From : [redacted]@rhdhv.com
 To : [redacted] (WVL)" [redacted]@rws.nl, "[redacted] - Waterschap Vallei en Veluwe" [redacted]@vallei-veluwe.nl
 Subject : RE: Plaatje conclusiesen retour versie eindrapport
 Attachment : TPBD9964_Westdijk-TGG_Deelrapport_Oppwater_20180208.pdf;TPBD9964_Westdijk-TGG_Eindrapport_20180208.pdf;image001.png;

Van: [redacted] [mailto:[redacted]@Vallei-Veluwe.nl]
Verzonden: woensdag 7 februari 2018 20:54
Aan: [redacted]; [redacted] (WVL)
Onderwerp: Plaatje conclusies

Principeschets bromideverontreiniging (< 10 mg/l achtergrondwaarde)

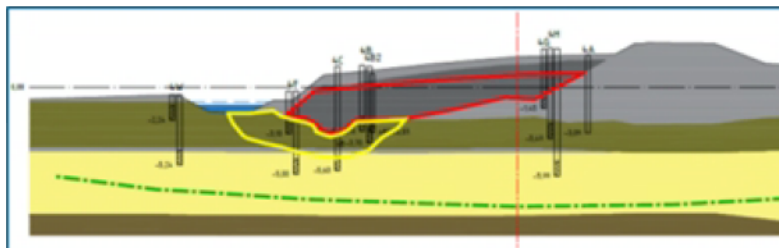
Gelet op onderstaan plaatje. grondwater bromide is 0,3 mg/l het VRniet 10 mg/l...???

Neem je dit ook nog op in je eindrapport bij conclusies, om situatie helder te maken.

Ter vervanging van het plaatje bij de conclusies.

Tanx ik ga ermee aan de slag en goed dat je bromide zag...die pak ik door...ik heb met [redacted] afgesproken dat wij geen uitspraak doen over de gemeten waarden in het opp. water in relatie tot een normwaarde...de gemeten waarden zijn de opmaat geweest voor de slootproef en onderbouwing of de huidige situatie wel/niet kan...
